**CCR-VIA -- COMITATO DI COORDINAMENTO REGIONALE PER LA VALUTAZIONE D'IMPATTO AMBIENTALE**

**Giudizio n° 4319** **Del** **29/08/2024**  
**Prot. n° 24/0303582** **Del** **23/07/2024**

**Oggetto:** Realizzazione di un impianto integrato anaerobico/aerobico di trattamento della frazione organica dei rifiuti per produzione di biometano ed ammendante compostato misto

**Tipo procedimento:** Valutazione di Impatto Ambientale ai sensi dell'art. 27 bis del D.Lgs. 152/06 e ss.mm.ii.

#### 1. adeguare la progettazione alle misure di tutela della falda e di mitigazione di impatto olfattivo indicati in premessa;

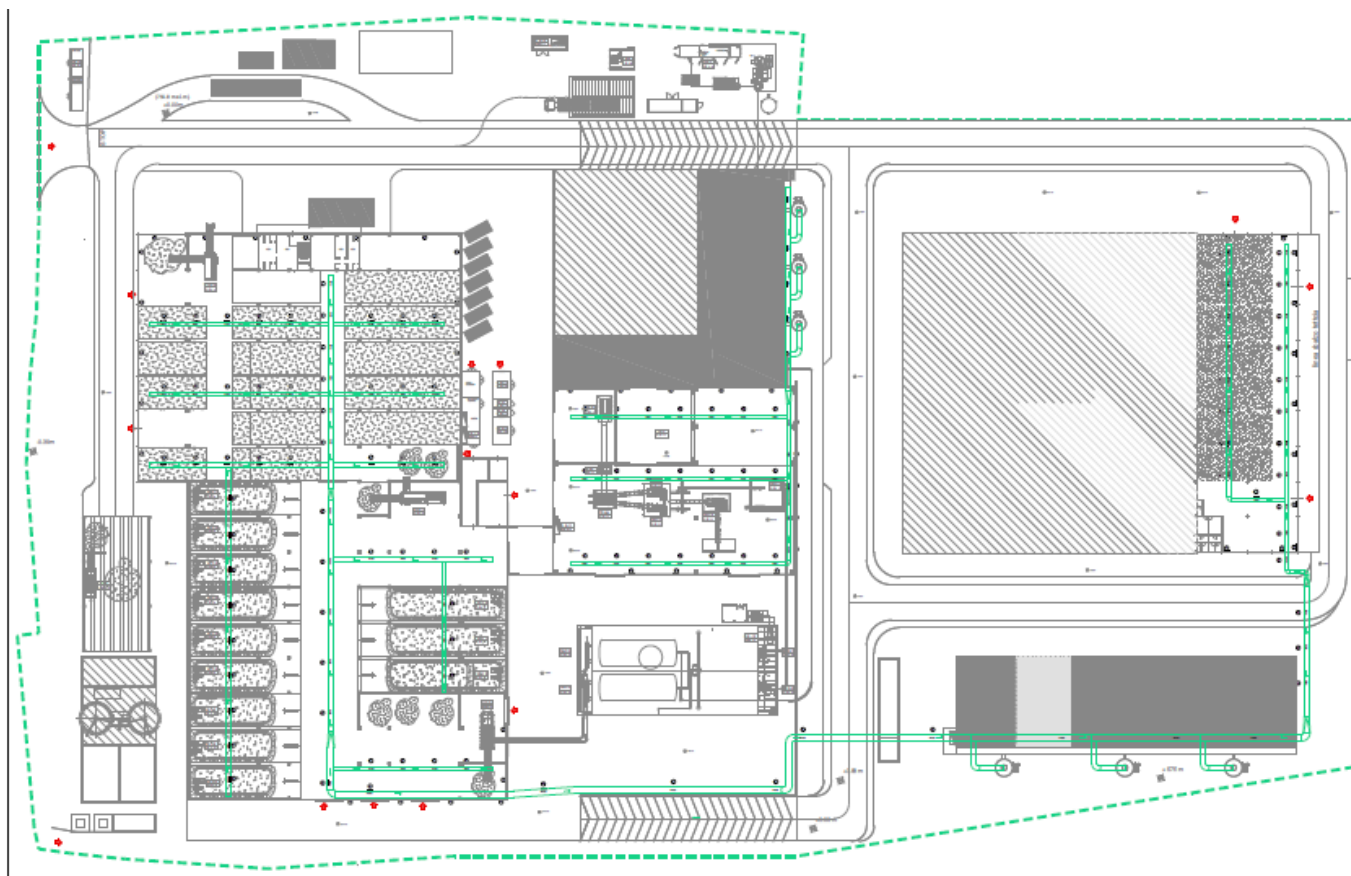
Preso atto che nelle integrazioni fornite dalla Ditta la progettazione non è stata adeguata a quanto richiesto al punto 1 da questo Comitato in quanto si evince, a differenza di quanto richiesto:

- l'intenzione di realizzare vasche fuori terra in calcestruzzo armato per il contenimento del percolato, invece di serbatoi con bacino di contenimento, da preferirsi in quanto garantirebbero un doppio sistema di contenimento contro il rischio di rilasci di percolato ed una più efficace tenuta delle emissioni odorigene;
- non è previsto né il collettamento degli sfiati verso un idoneo sistema di abbattimento né il confinamento delle aree di deposito temporaneo dei rifiuti prodotti;

Per quanto riguarda le misure di tutela della falda il tecnico afferma che nella relazione tecnica per mero refuso si parla di vasche interrato per la raccolta dei percolati; **ribadisce che non verranno realizzate vasche interrato per lo stoccaggio del percolato o di altre sostanze**. Il tecnico specifica che le tubazioni convogliano il percolato raccolto nella zona dei pretrattamenti e nella zona del trattamento aerobico in 2 vasche fuori terra tramite un sistema di pompe. Le vasche fuori terra sono realizzate in calcestruzzo armato e saranno dotate di una pompa ad immersione per il rilancio del liquido sul materiale di trattamento.

Per quanto riguarda le misure di mitigazione dell'impatto olfattivo, secondo quanto indicato in premessa al Giudizio n. 4137 del 01/02/2024, il tecnico rimanda ai seguenti elaborati:

Il tecnico dichiara che **tutte le movimentazioni e gli stoccaggi di rifiuti saranno svolti in ambiente chiuso e le arie esauste saranno convogliate** agli appositi sistemi di abbattimento odori. **Il deposito temporaneo dei sovralli in attesa di essere inviati a smaltimento o recupero avverrà in appositi container a tenuta stagna per evitare odori molesti** ed eventuali sversamenti di percolati che si possono produrre. Il proponente ha revisionato l'elaborato PD\_EG.18\_rev.1 – Planimetria impianto di aspirazione arie esauste, di cui di seguito se ne riporta uno stralcio:

Tab. 7 – Sorgenti di emissione.

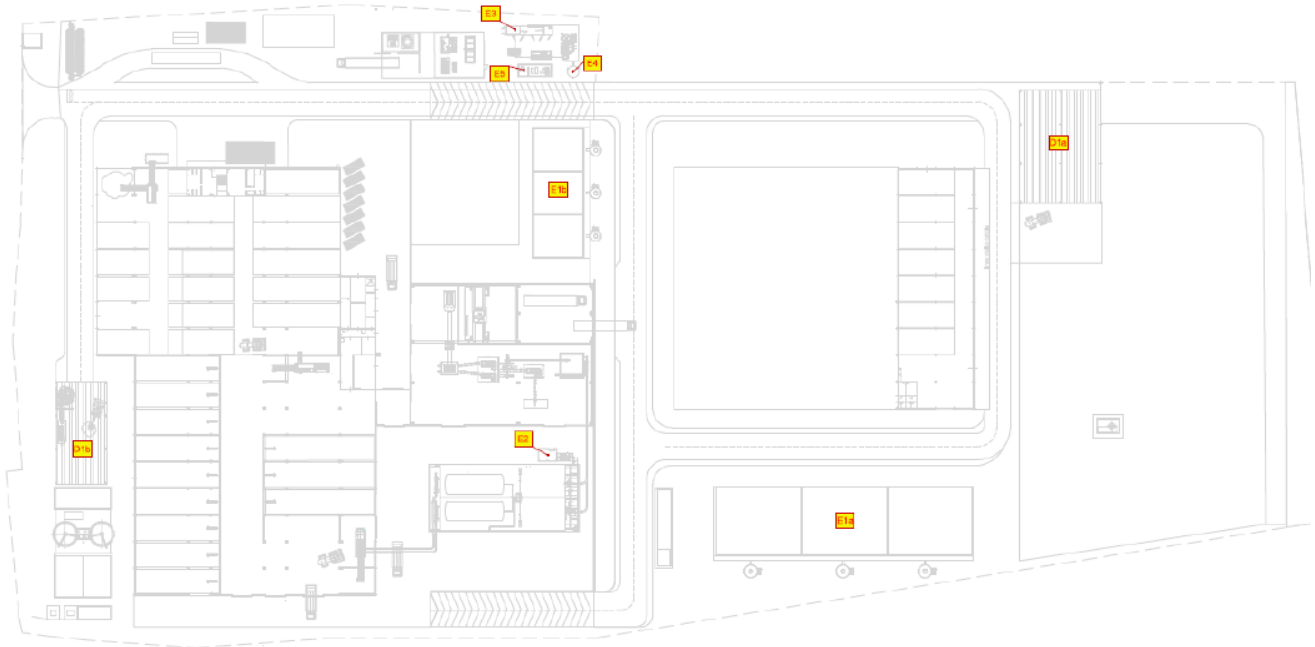
Visto il documento denominato *“Valutazione Previsionale d'Impatto Atmosferico\_VIA\_RS.01\_rev.2”* e considerato che:

- il modello di simulazione utilizzato è di tipo gaussiano stazionario, sconsigliato in caso di orografia complessa, e questo determina una maggiore incertezza associata all'utilizzo del modello di simulazione, come già evidenziato in precedenza con giudizio n. 4137/2024 da questo Comitato;
- dalle osservazioni pervenute confermate in sede di audizione dal Sindaco del Comune di Scurcola, emerge che il recettore individuato come officina meccanica, RC6, rappresenta, in realtà, un'attività

- agricola con allevamento pollami e suini, e pertanto un'ulteriore potenziale fonte di emissione odorigena non considerata all'interno dello studio;
- il proponente attribuisce al recettore RC5 la classe di sensibilità IV ma, dalle osservazioni pervenute confermate in sede di audizione dal Sindaco del Comune di Scurcola, nell'intorno del recettore RC5, sono presenti case sparse, loc. via delle ville, che, secondo gli indirizzi del DD n. 309/2023 del MASE, devono essere considerate rientranti in classe III: in corrispondenza di tale area, le mappe di concentrazione elaborate dal proponente mostrano dei livelli di concentrazione che superano il valore di accettabilità di 3,0 UOe/m<sup>3</sup> come 98° percentile annuo delle medie orarie di picco;

- nell'intorno dell'installazione insistono ulteriori manufatti, presumibilmente agricoli, non considerati quali recettori nello studio, ove il valore stimato del 98° percentile delle concentrazioni medie orarie di picco di odore raggiunge l'ordine di grandezza delle decine di UOe/m<sup>3</sup>, laddove invece gli indirizzi indicano un valore di accettabilità massimo pari a 5 UOe/m<sup>3</sup>;

- la simulazione, riportata in fig. 29, individua ricadute comprese fra 1 e 2 UOe/m<sup>3</sup> anche all'interno di zone classificate B dal PRG del Comune di Avezzano (località Borgo Pineta e prima periferia a ovest del centro storico) che, rispetto agli Indirizzi Ministeriali, ricadono in classe di sensibilità I, evidenziando, pertanto, il mancato rispetto dei valori di accettabilità in tali aree;

Inoltre, il tecnico aggiunge che la nuova simulazione previsionale di impatto atmosferico è stata condotta ipotizzando la chiusura ed il convogliamento a camino per l'espulsione in atmosfera degli aeriformi in uscita da:

- Biofiltro n. 1 (E1a\_Trattamento aeriformi impianto e aerobico);
- Biofiltro n. 2 (E1b\_trattamento aeriformi ricezione e trattamento).

Nel nuovo set-up del modello di simulazione, pertanto, tali sorgenti sono considerate come convogliate puntuali, a differenza delle precedenti valutazioni in cui sono state considerate areali con flusso indotto.
